DEPARTAMENTO DE EVALUACIÓN DE ESTUDIOS DE IMPACTO AMBIENTAL
INFORME TÉCNICO DE INSPECCIÓN No. 022-2022

Proyecto:	EXTRACCIÓN DE MATERIAL (GRAVA) DEL RÍO TRIBIQUÉ PARA LA CONSTRUCCIÓN DEL CAMINO SAN JOSÉ – CALIDONIA – PLATANARES – PIXVAE	Categoría:	II
Promotor:	ININCO, S.A.		
Representante Legal:	RODRIGO DE LA CRUZ ALVENDAS		
Localización del Proyecto:	CORREGIMIENTO DE SONÁ, DISTRITO DE SONÁ, PROVINCIA DE VERAGUAS		
Fecha de inspección:	27 DE JUNIO DE 2022		
Fecha del Informe:	29 DE JUNIO DE 2022		
Participantes:	SE ADJUNTA COPIA DE LISTA DE ASISTENCIA

INFORME DE INSPECCIÓN No. 002- 2022.

- I. FECHA DEL INFORME: 28 DE JUNIO DEL 2021.
- II. NÚMERO EXPEDIENTE: DEIA-II-M-038-2022.
- III. NOMBRE DEL PROYECTO: "EXTRACCIÓN DE MATERIAL (GRAVA) DEL RÍO TRIBIQUE PARA LA CONSTRUCCIÓN DEL CAMINO SAN JOSÉ – CALIDONIA – PLATANARES – PIXVAE"
- IV. NOMBRE DEL PROMOTOR: ININCO,S.A.
- V. PARTICIPANTES:

Foto 5. Vista del acceso #5 a conformar.

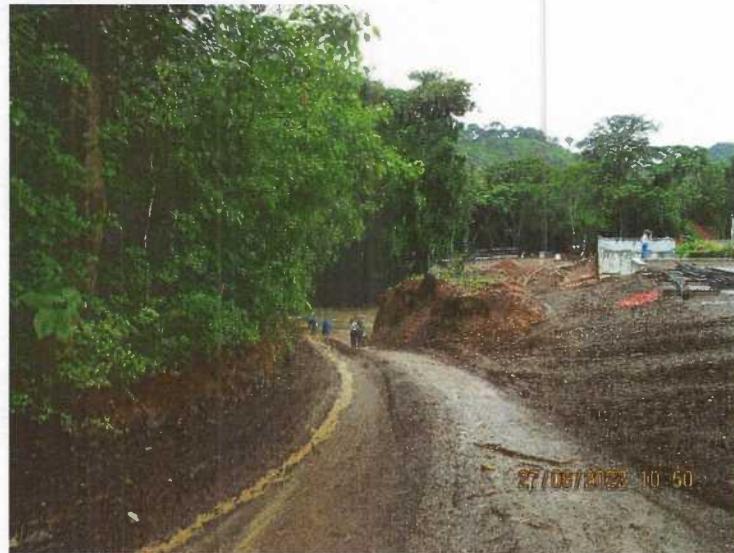
- El acceso #5 se ubica contiguo al puente a construir sobre el río Tribiqué, por lo que no cuenta con vegetación y se encuentra habilitado para el paso de vehículos pesados. De acuerdo a lo indicado en campo por personal del promotor, el acceso se sitúa sobre terrenos públicos, pues se encuentran en trámite de traspaso al Ministerio de Obras Públicas (Fotos 5 y 6).

Foto 7. Vista del acceso #4 a conformar.

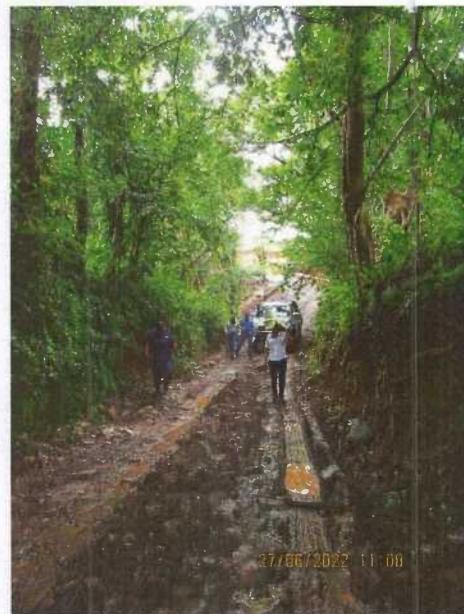
- El acceso #4 se encuentra habilitado, de acuerdo a lo indicado por el personal del promotor, es de uso público y mencionan que culminado su uso lo dejaran en igual o mejor condiciones. Mantiene vegetación de cercas vivas en ambos lados del camino (Fotos 7 y 8).

Foto 10. Vista del acceso #3 a conformar colindante al Río Tribique.

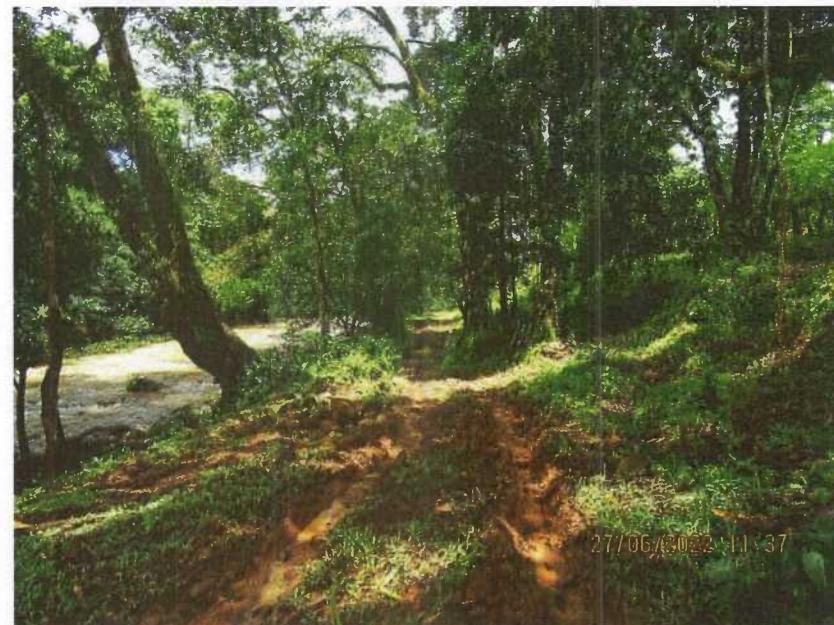
- El acceso #3 se ubica sobre terrenos privados. Se observaron algunos árboles dispersos y bosque de galería. Durante la inspección se le comunicó al personal por parte del promotor, que requieren analizar la logística de desplazamiento del equipo, desde el acceso#3 a la zona de extracción #3 (Fotos 9 y 10).

Foto 12. Vista del acceso #1 a habilitar.

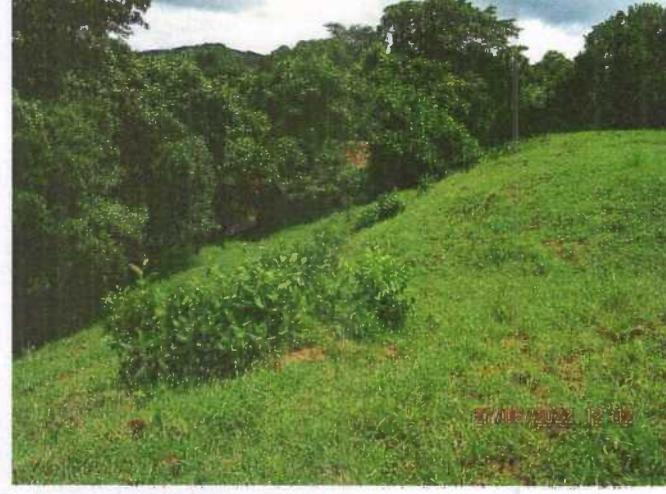
- El acceso #1 se ubica sobre terrenos privados cuyo titular es Mara Nazira Castrellón. Se encuentra desprovisto de vegetación. Colinda con una quebrada sin nombre que mantenía caudal el cual desemboca sobre el río Tribiqué (Fotos 12, 13 y 14).
